INFORME AMBIENTAL ESTRATÉGICO RELATIVO AO PROXECTO DE INTERESE AUTONÓMICO SUD 4 MONTE MERO, NO CONCELLO DA CORUÑA

Promotor: Instituto Galego de Vivenda e Solo (IGVS)

Expediente: 2025AAE3028

Ordenación proposta (Extracto do plano PORD_01_USOS_00 do borrador)

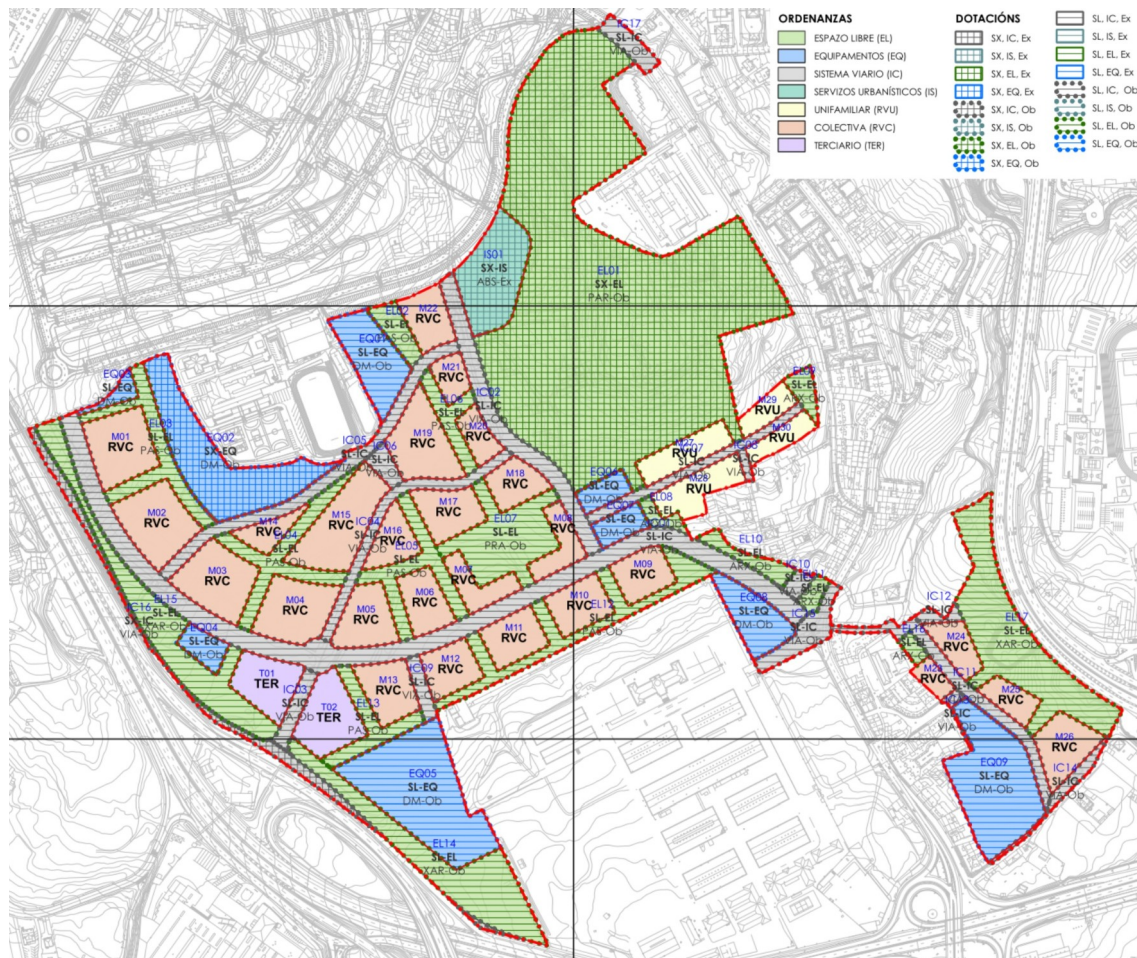
O DAE presenta alternativas moi semellantes con variacións menores sen considerar outras opcións que implicasen un modelo diferenciado. Solicita unha comparación máis sistematizada das alternativas en base a criterios e indicadores.

Advirte incongruencias na obtención do sistema xeral adscrito, xerándose dúbidas sobre a forma de adquisición dos solos con cargo ao promotor. Xuntan unha estimación dos custes da obtención dos solos, considerando viable a súa obtención a cargo da actuación.

Entende que a xustificación do aproveitamento está incompleta advertindo que o cálculo do mesmo sen considerar o sistema xeral adscrito supera o aproveitamento tipo marcado no PXOM.

Salienta que a vivenda libre, que representa a cuarta parte da superficie respecto da vivenda protexida, acapara os mellores soares recomendando unha mestura máis evidente dos dous réximes que favoreza a cohesión social.

Critica que as construcións máis altas estean tan xuntas, planificando seccións de rúas con larguras exiguas de (12m, 14m, 15 m...) con 13 alturas aos lados, aspecto que

contrasta cos obxectivos de calidade ambiental no que refire á iluminación das vivendas e do espazo público. Tampouco resulta claro o motivo de que os bloques teñan diferentes fondos edificables.

Non queda claro se os espazos libres privados dos quinteiros poderán ser atravesados ou se estarán valados, nin se estes espazos son orientativos ou establecidos polo plan.

Solicita considerar que, se parte das parcelas vivenda unifamiliar destinadas ao realoxo non fosen precisas para ese fin, se reduza parte da superficie dos quinteiros M27 e M28 para ampliar o parque e a mellorar a conexión deste coa Cidade das TIC. Suxire dispoñer vivenda unifamiliar en Pedralonga no canto dalgún dos bloques, co propósito de atenuar a volumetría perceptible desde a ría do Burgo.

Propón prescindir das parcelas de solo terciario (T01 e T02) para dispoñer alí parcelas de equipamentos que se aproveiten da dita localización, incluso desprazando o EQ05 para destinar o espazo que agora ocupa a xardín.

Non resulta claro por que se varía a localización do sistema xeral de equipamentos QG-63, debido á proximidade dos equipamentos de Xuxán e os privados, sen que se desprenda unha mellor idoneidade. Tampouco considera oportuna a concentración de parcelas de equipamento en torno aos Maristas (EQ01 e EQ02) nin o fraccionamento de EQ06 e EQ07. Sería de interese que se dispuxera en contacto coa praza central superficie suficiente de equipamentos para acoller necesidades futuras. Advirte que a superficie actualmente prevista para o sistemas locais de equipamentos está por debaixo dos estándares fixados polo PXOM.

Unha porción moi relevante da reserva nos sistemas locais de espazos libres públicos corresponde a “paseos peonís” entre edificios, o que usualmente se estrutura como rúas. Estes percorridos deberían considerarse “áreas peonís”, polo tanto procede unha revisión destas reservas. A parcelación que se propoña debería de permitir o acceso rodado a todas as parcelas desde o viario, sen atravesar ou condicionar estes espazos.

O viario IC01 e parte do IC11 corresponden coa malla verde MV-29 do PXOM⁷. Considera que o PIA formaliza unha conexión cerimoniosa da Cidade das TIC con Xuxán, esquecendo posibilidades de atravesar o barrio para a poboación próxima.

Os largos previstos para os viarios interiores son insuficientes sendo preciso amplialos. Advirte tamén da insuficiencia das prazas de aparcadoiro para persoas de mobilidade reducida.

O entronque viario na avenida de Pedralonga non semella contribuír a cumprir o obxectivo do PXOM de desviar tráfico rodado da avenida de Montserrat cara á rúa Lázaro Cárdenas. Advirte que no tramo final de baixada do vial IC01 se rebaixa a rasante 6 metros por debaixo da topografía actual, o que obrigaría a considerar noiros importantes a ambos lados. Suxire redirixir o vial IC01 para conectar coa rúa Lázaro Cárdenas en lugar de enlazar na rotonda. Suxire redelimitar o ámbito para evitar os citados problemas e incluír unha parcela municipal co propósito de abordar globalmente a fronte do parque de Monte Mero á rúa Lázaro Cárdenas.
